| <b>Title - Sujet</b> New Floating Wharves<br>New Floating Wharves Installation   |  |
| <b>Solicitation No. - N° de l'invitation</b><br>EC373-230555/A   | <b>Amendment No. - N° modif.</b><br>001      |

This Solicitation Amendment No. one (1) is raised to include the following Addendum No. one (1).

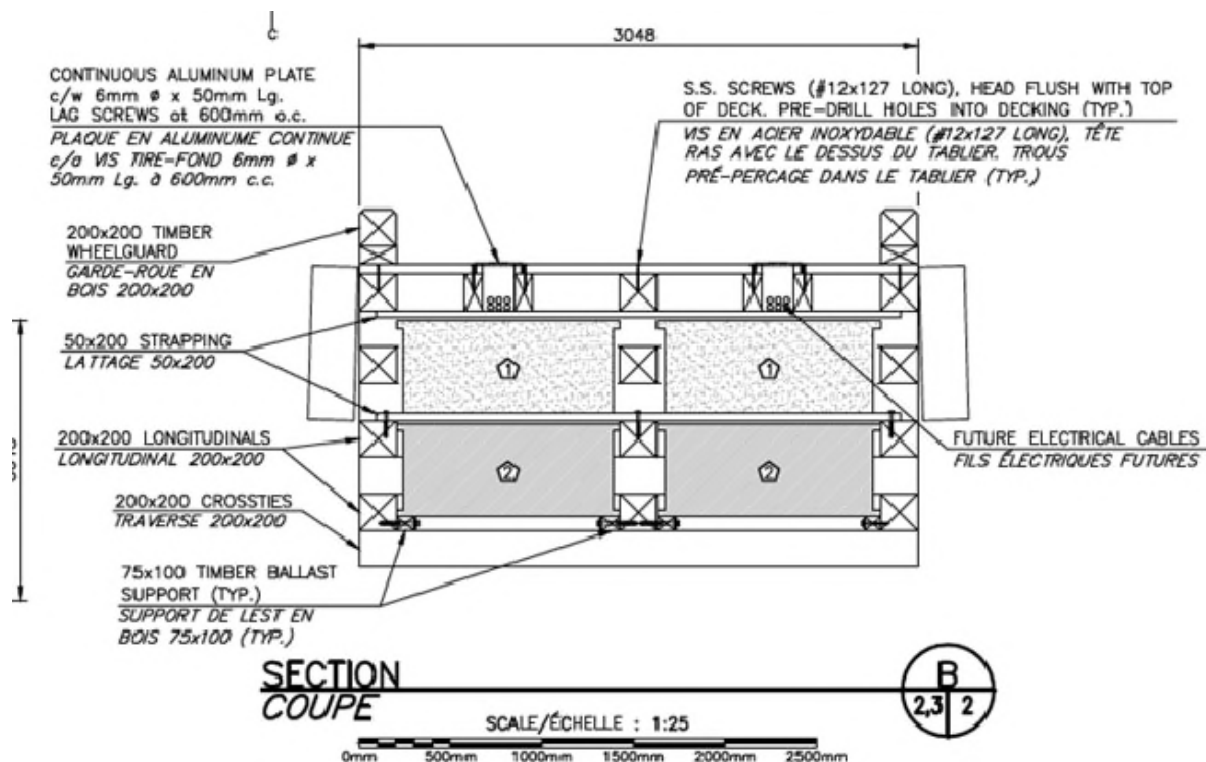
Q1. The float plan on page QFW-2, shows 3 dots (maybe a bolt) on each of the 200 x 200 cross-ties, next to the binder. Is this a 1600mm long bolt in the vertical direction? Please clarify. If so, what diameter & length is it ?

**A1: Please refer to section B (2,3/2) showing the S.S screws – snipped below.**

# SECTION

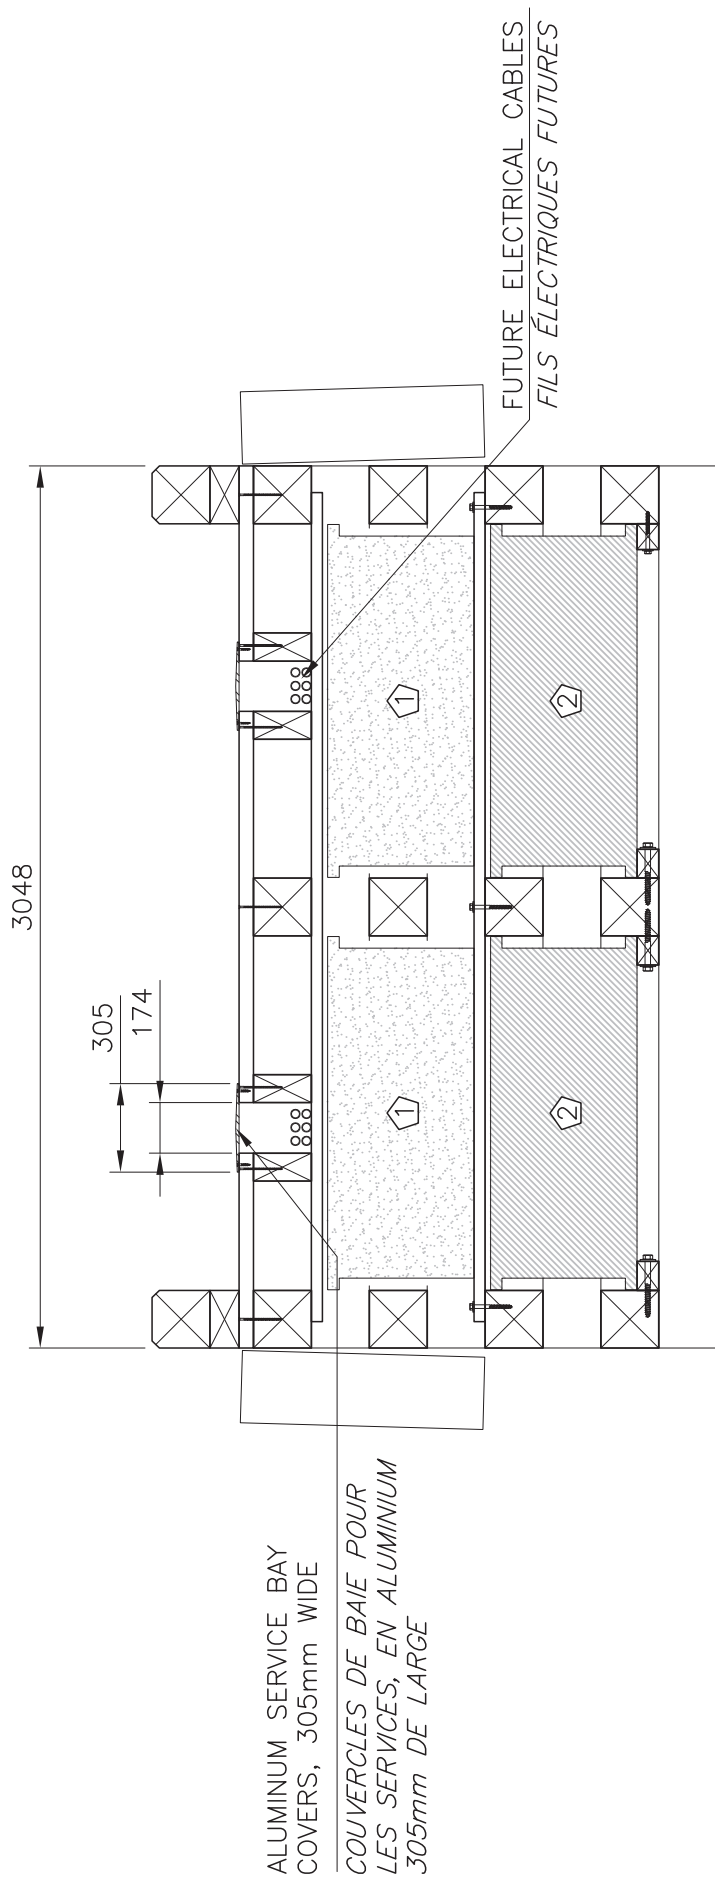
Q2. What is the width of the continuous aluminum electrical plate cover for future electrical conduits ? Is it on the plans ?

**A2. 305mm wide – refer to attached sketch.**
